ALCALDÍA MAYOR DE BOGOTÁ D.C. Fondo Prevención y Atención Emergencias	CONCEPTO TÉCNICO SOBRE NECESIDAD DE ESTUDIOS DETALLADOS DE AMENAZA Y RIESGO POR FENOMENOS DE REMOCIÓN EN MASA DENTRO DEL TRÁMITE DE LICENCIA URBANÍSTICA	Código:	GPR-FT-10
		Versión:	04
		Fecha de revisión:	21/06/2011

1.1 CONCEPTO TÉCNICO No. CT:	CT-7602
1.2 ÁREA:	Análisis y Mitigación de Riesgos
1.3 COORDINACIÓN:	Estudios y Conceptos Técnicos
1.4 REFERENCIA CRUZADA RADICADO FOPAE:	2014ER9714
1.5 RESPUESTA OFICIAL No.	RO-72332

2.1 SOLICITANTE:	CURADURIA URBANA No 2.
2.2 PROYECTO:	José Martínez
2.3 LOCALIDAD:	4. San Cristóbal
2.4 UPZ:	50. La Gloria
2.5 BARRIO O SECTOR CATASTRAL:	Las Guacamayas
2.6 DIRECCIÓN:	Carrera 2N No 37A - 64 Sur
2.7 CHIP:	AAA0005PUBR
2.8 MANZANA CATASTRAL:	39
2.9 PREDIO CATASTRAL:	2
2.10 ÁREA (Ha):	0.0054 (*)
2.11 FECHA DE VISITA:	Julio 31 de 2014

Figura 1. Localización general del proyecto "José Martínez" ubicado en la Carrera 2N No 37A - 64 Sur, barrio Las Guacamayas de la Localidad de San Cristóbal en el Plano Normativo de Amenaza por Remoción en Masa del POT (Decreto 190 de 2004), el cual se localiza en una zona de **AMENAZA MEDIA**.

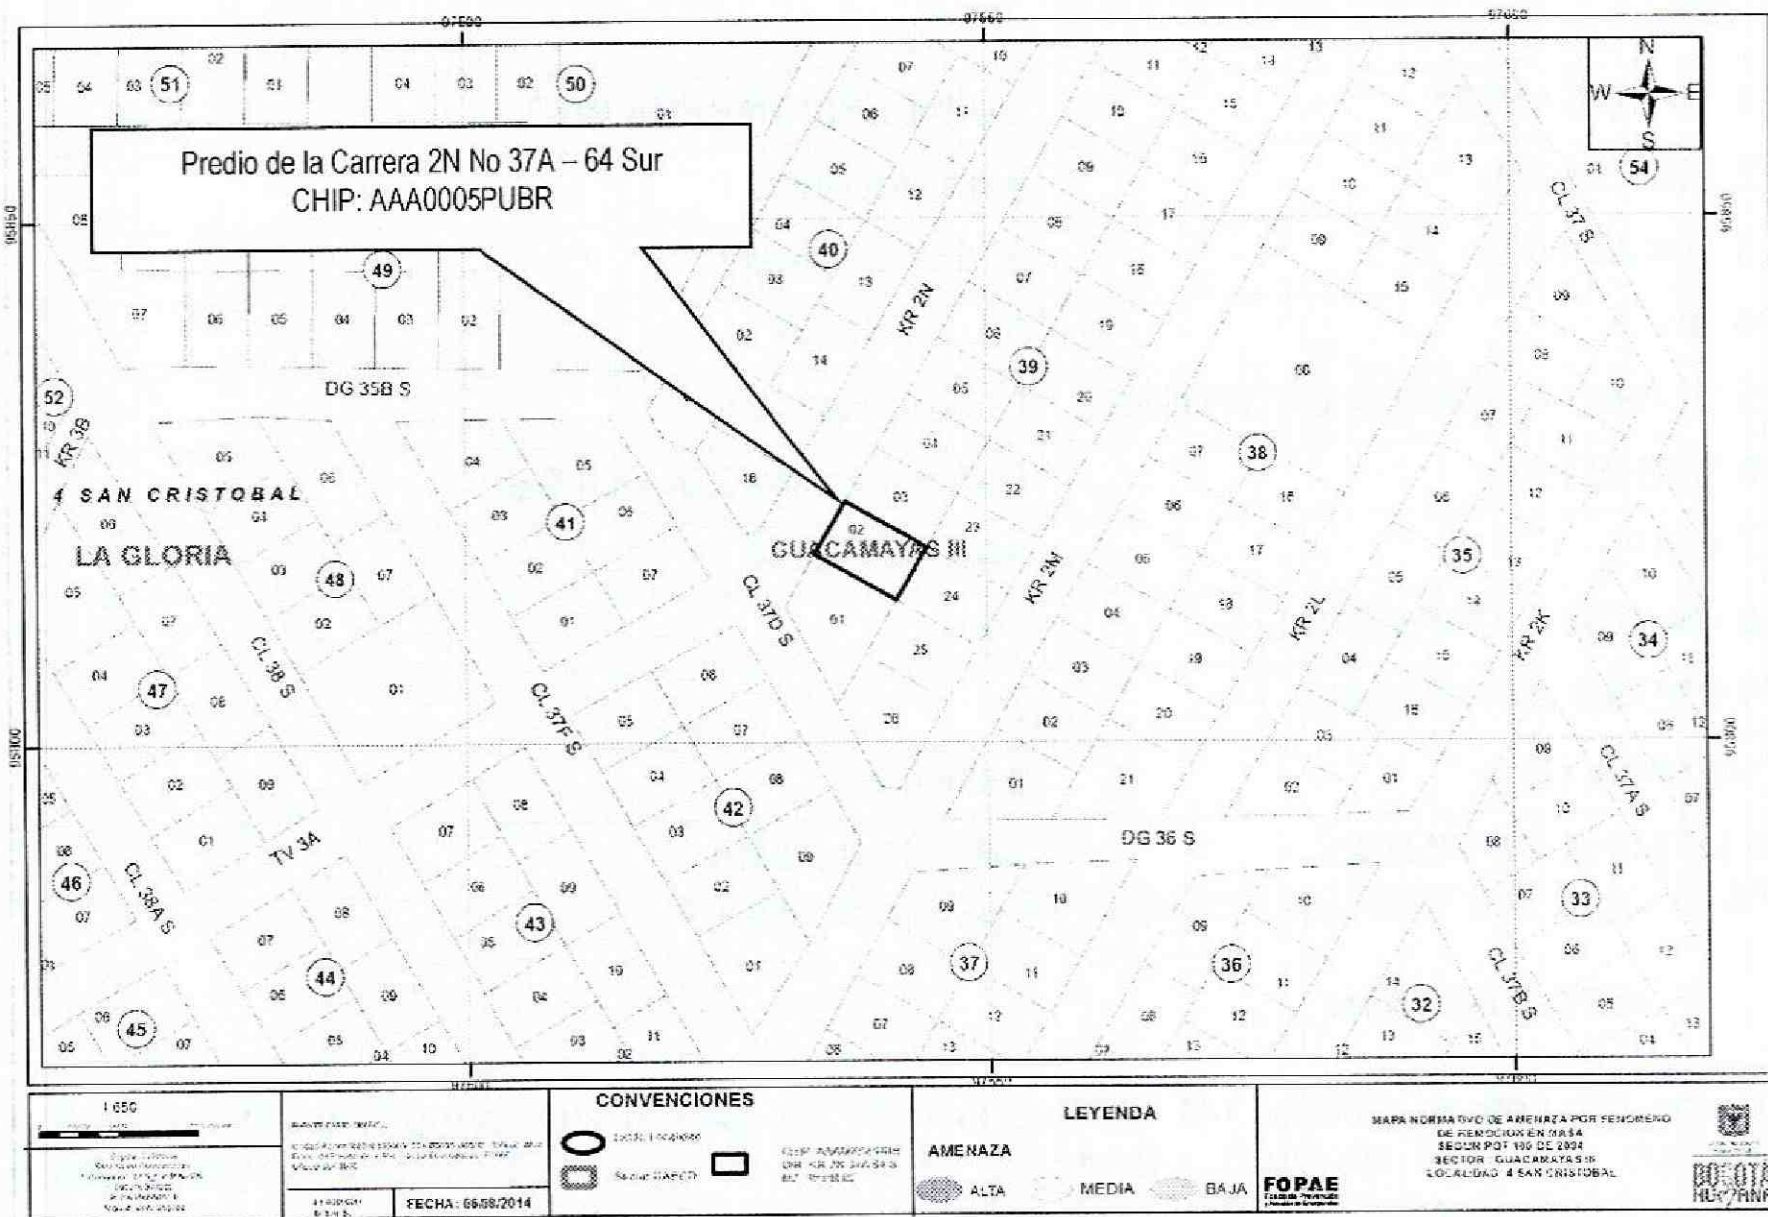
Conforme con el plano normativo de "Amenaza por Remoción en Masa" del Plan de Ordenamiento Territorial de Bogotá - POT, el sector donde se localiza el proyecto "José Martínez" en la Carrera 2N No 37A - 64 Sur del barrio Las Guacamayas de la Localidad de San Cristóbal, se encuentra en una zona de **AMENAZA MEDIA** por procesos de remoción en masa (Figura 1).

Fotografía No. 1. Vista del predio ubicado en la Carrera 2N No 37A - 64 Sur del barrio Las Guacamayas, de la Localidad de San Cristóbal donde se desarrollará el proyecto.

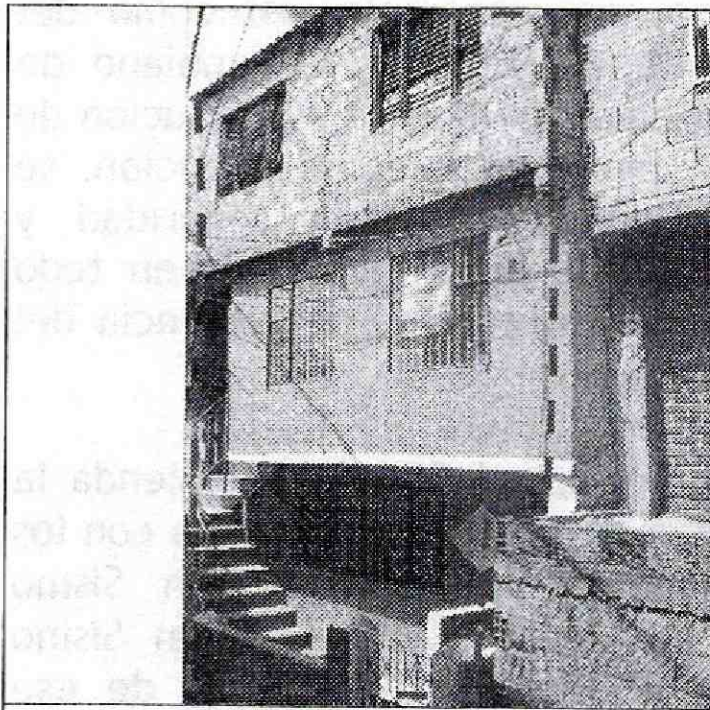
En el momento de la visita técnica al predio objeto del presente concepto técnico, se encontró una casa de tres pisos en mampostería sin confinar, donde no se observó evidencias de afectación por procesos de remoción en masa activos, ni de carácter local, ni de carácter general en las zonas aledañas al predio evaluado.
